太保家园·三亚国际乐养中心

报批方案与实施方案对比

建设单位：太保健康管理（三亚）有限公司
编制单位：上海市建工设计研究总院有限公司

2025.03

B户型平面调整对比

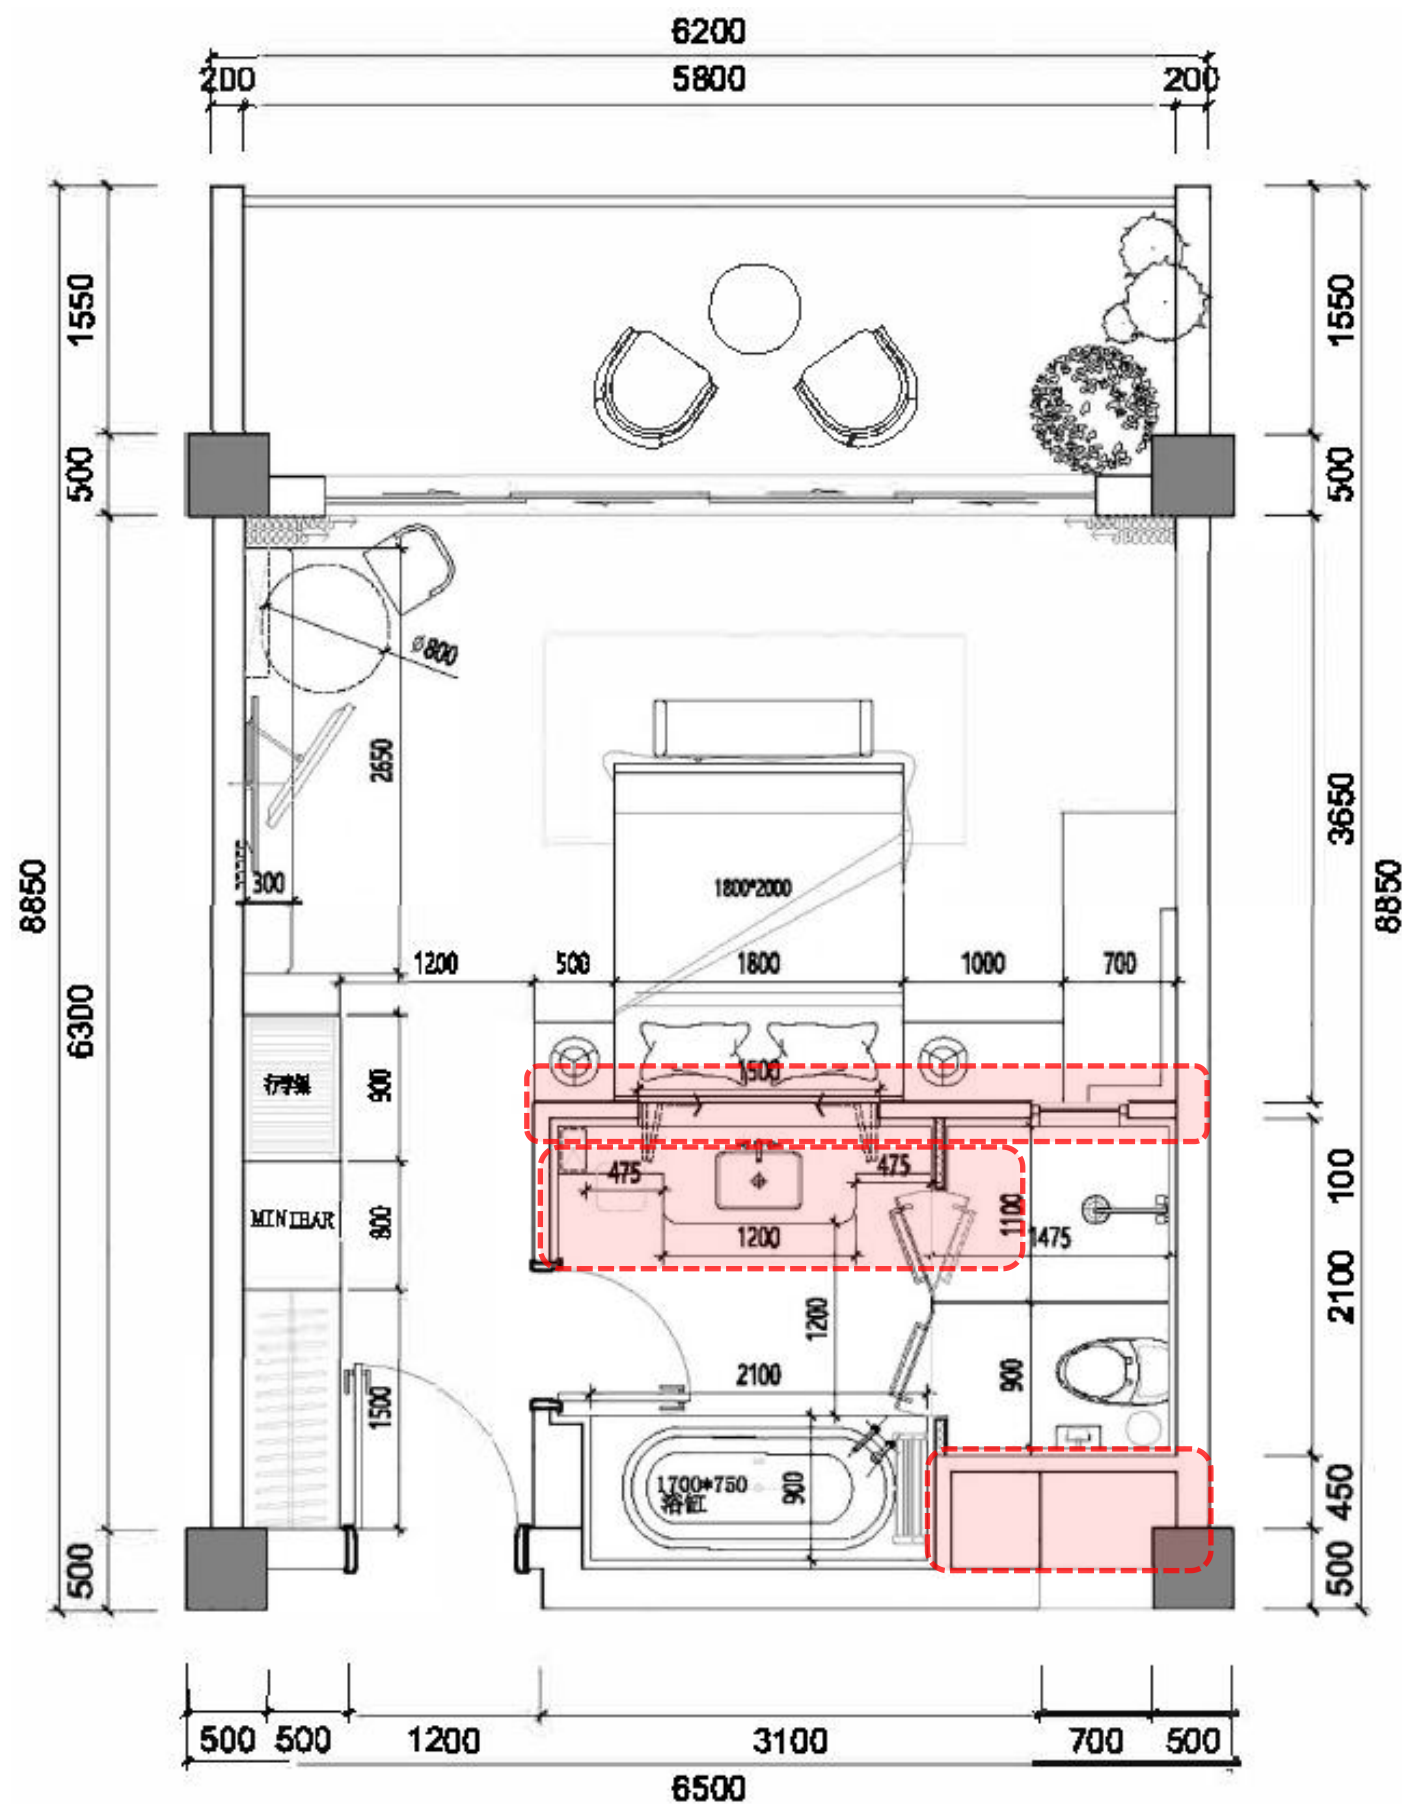
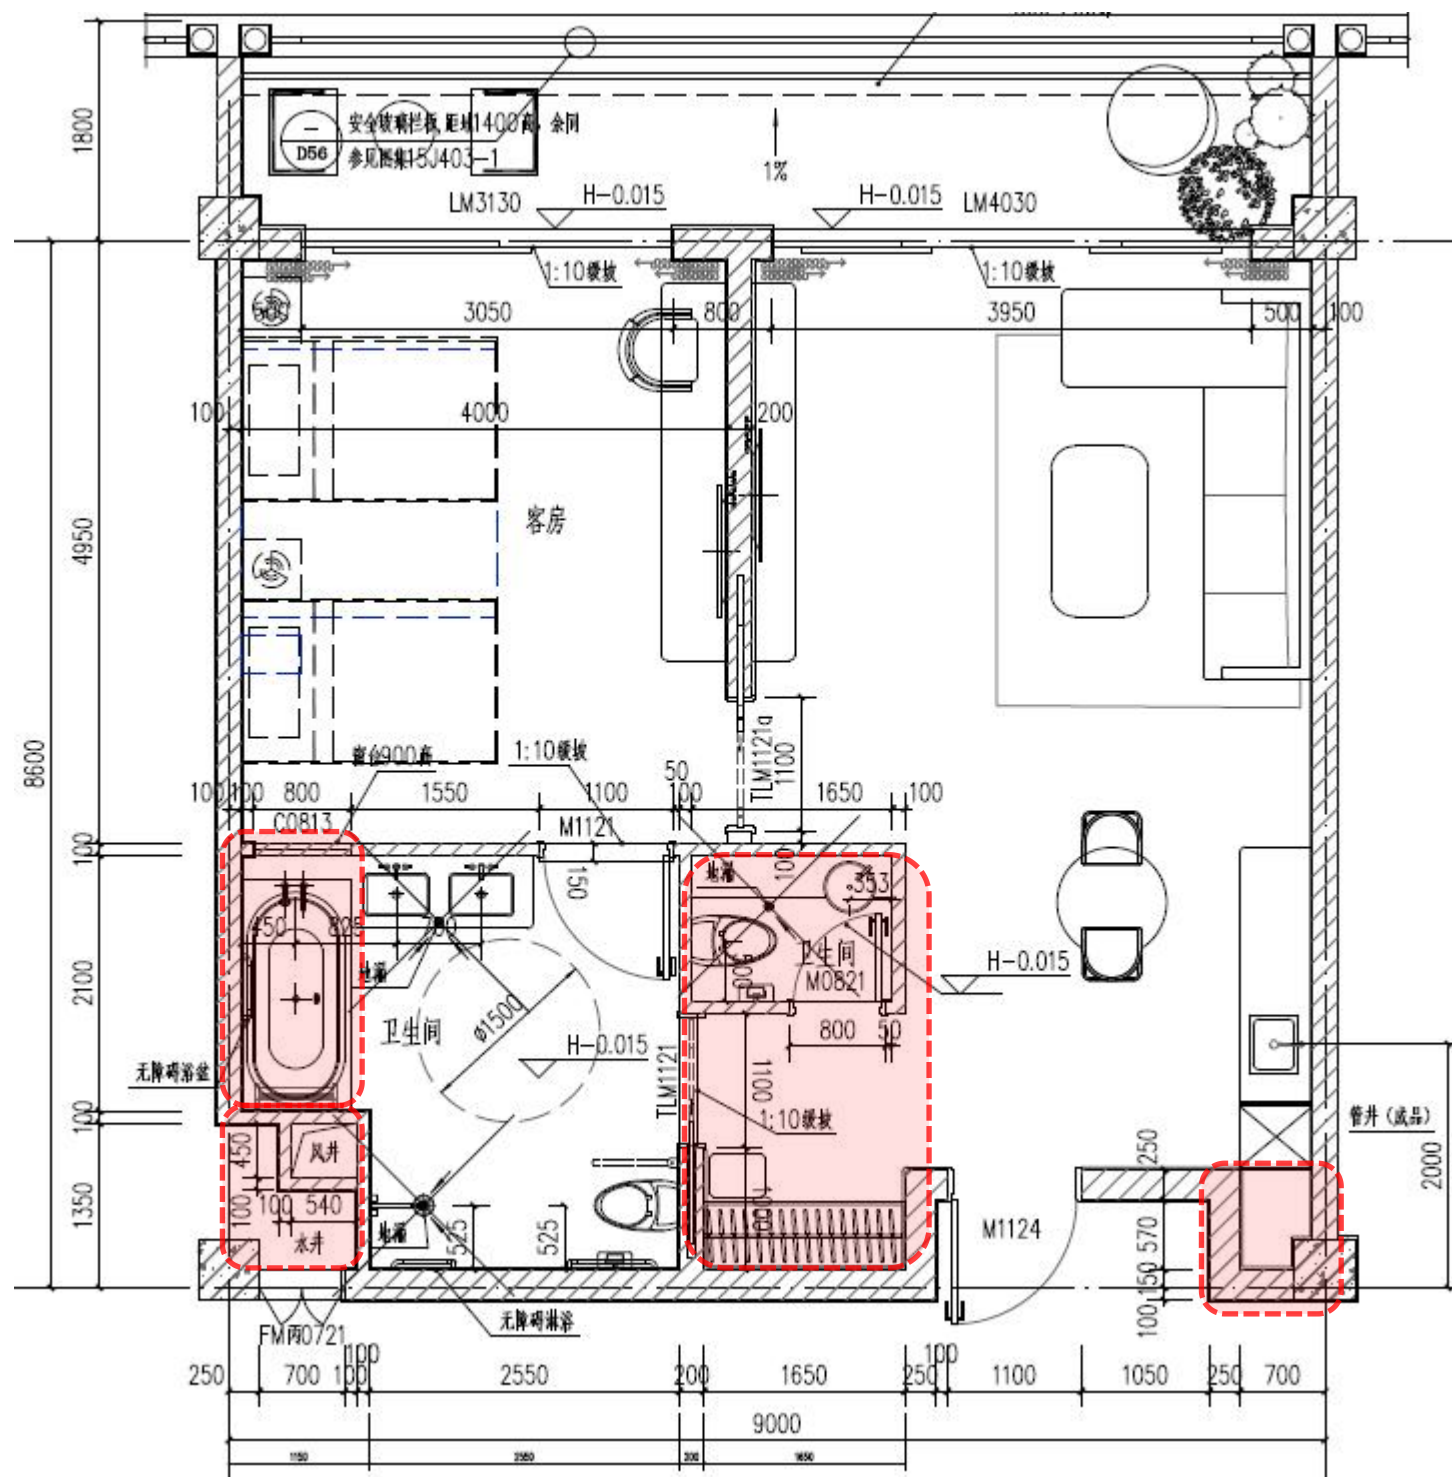
- 1, 卫生间门双开改为单开
- 2, 卫生间双台盆改为单台盆

C1户型平面调整对比

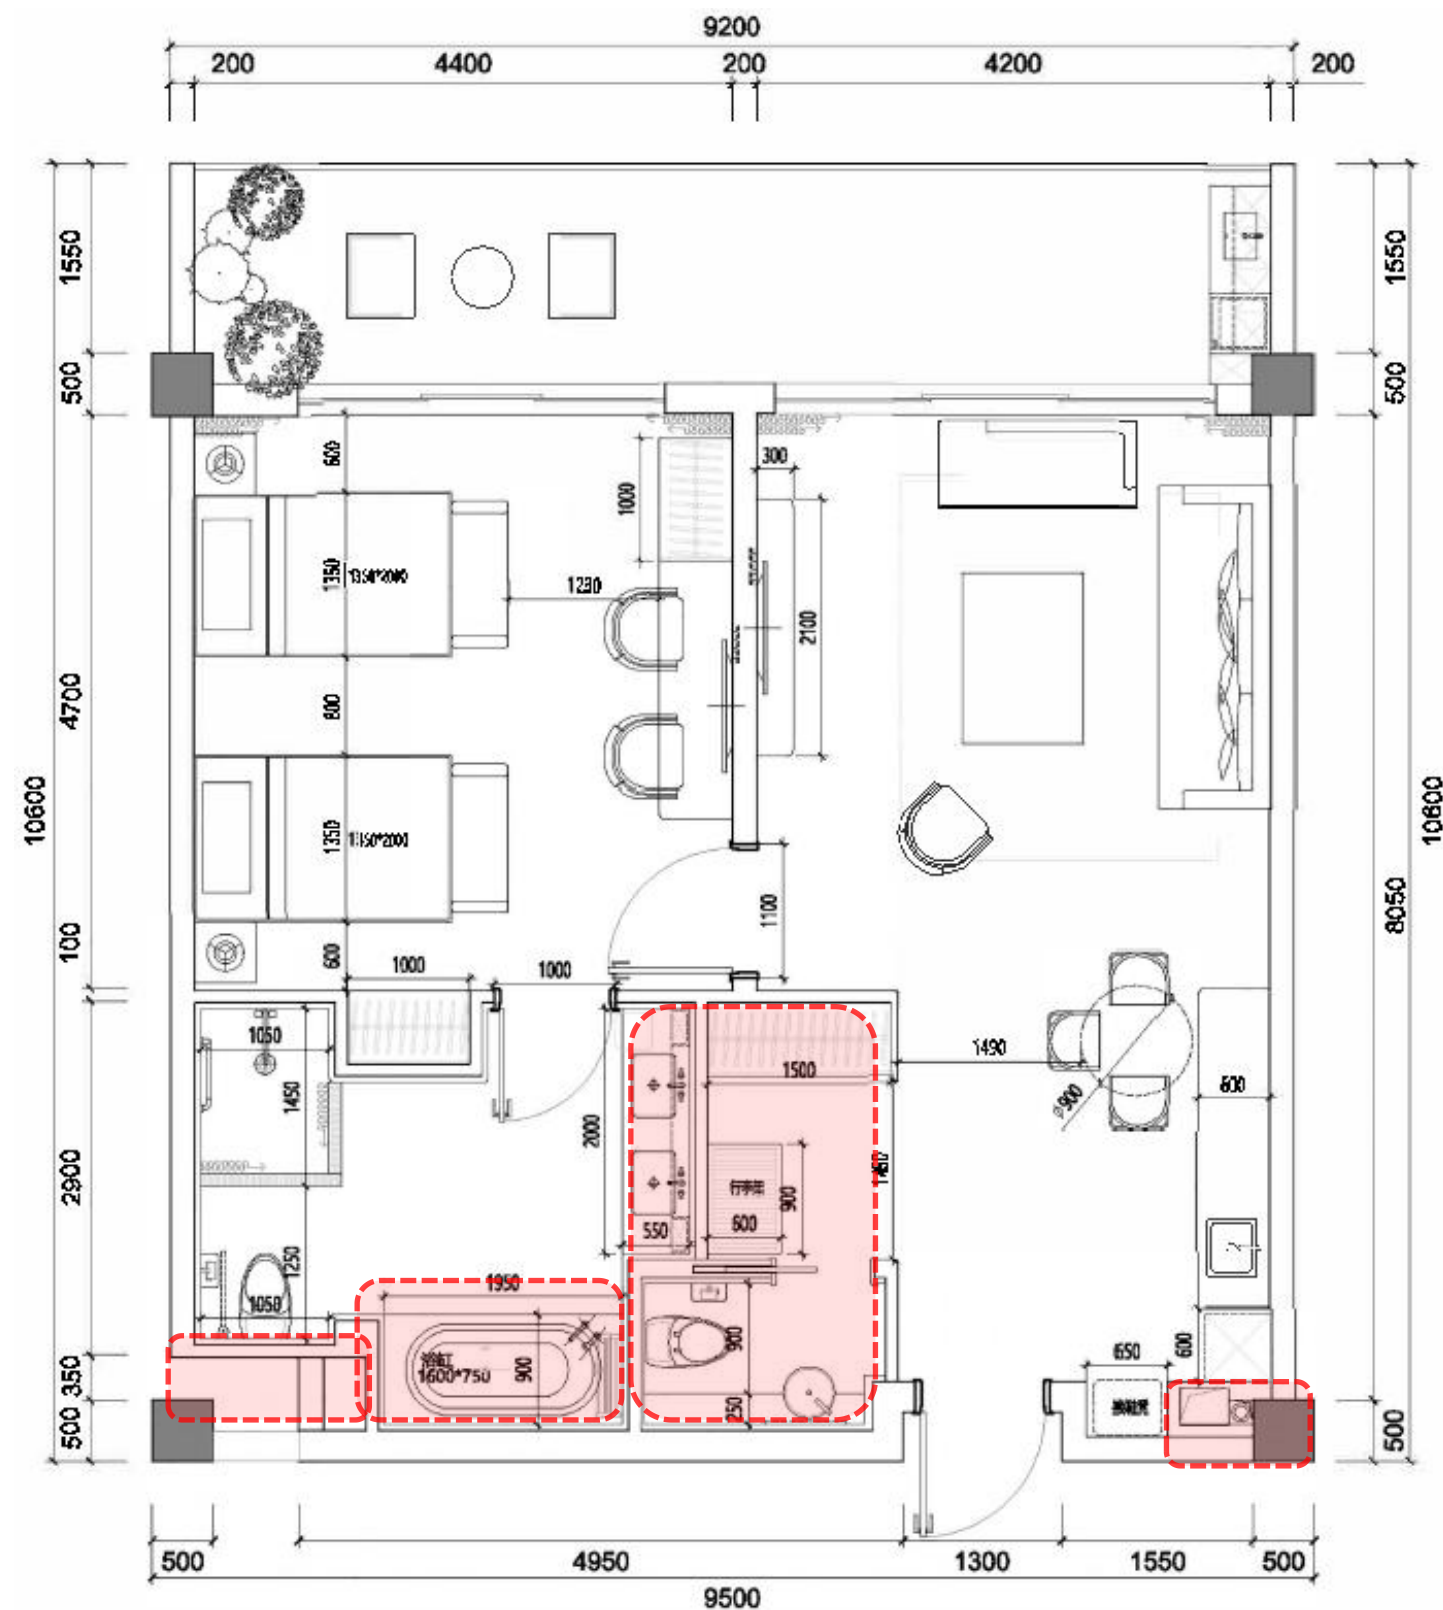
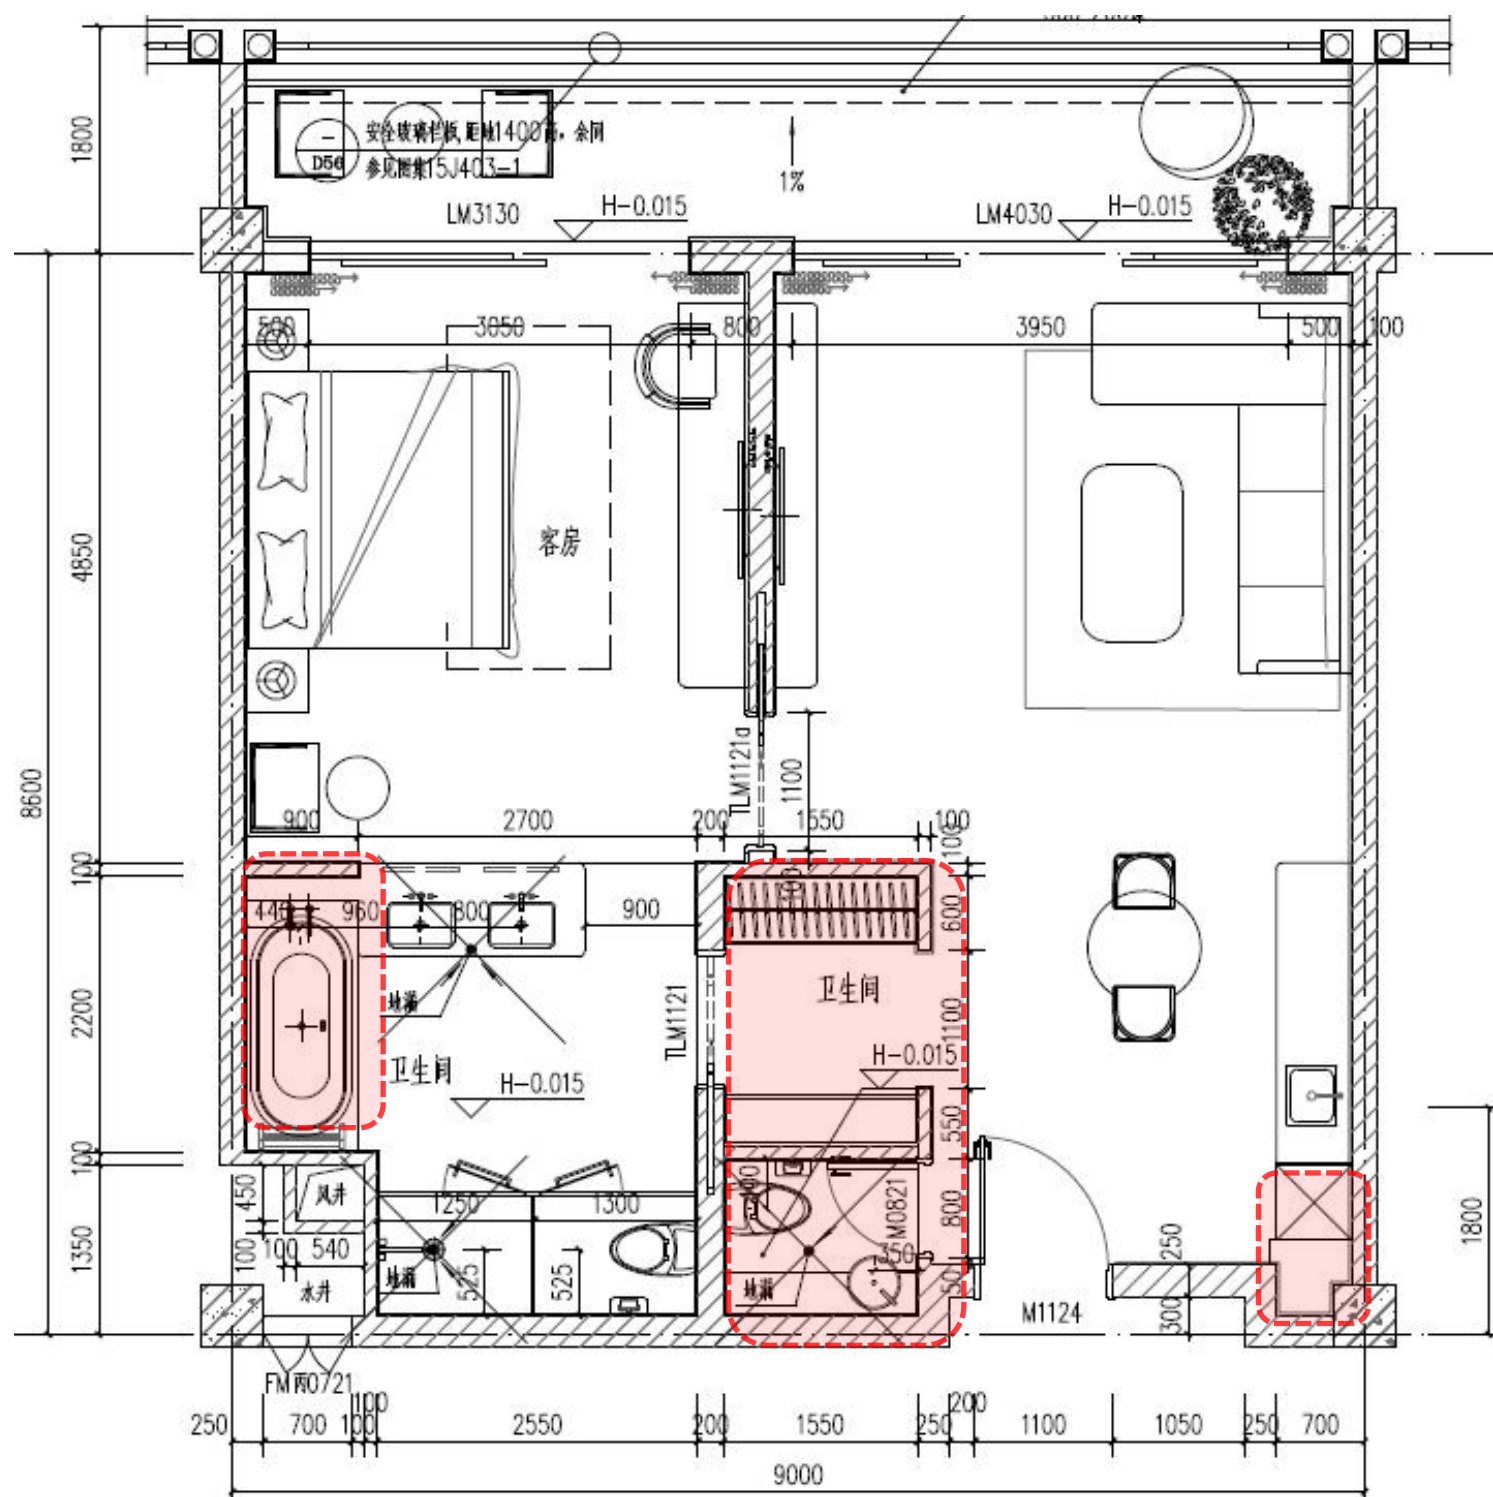
- 细节差异对比:
- 1, 管井优化
 - 2, 客卫与衣帽间布局调整
 - 3, 主卫台盆、浴缸、马桶以及淋浴间布局调整
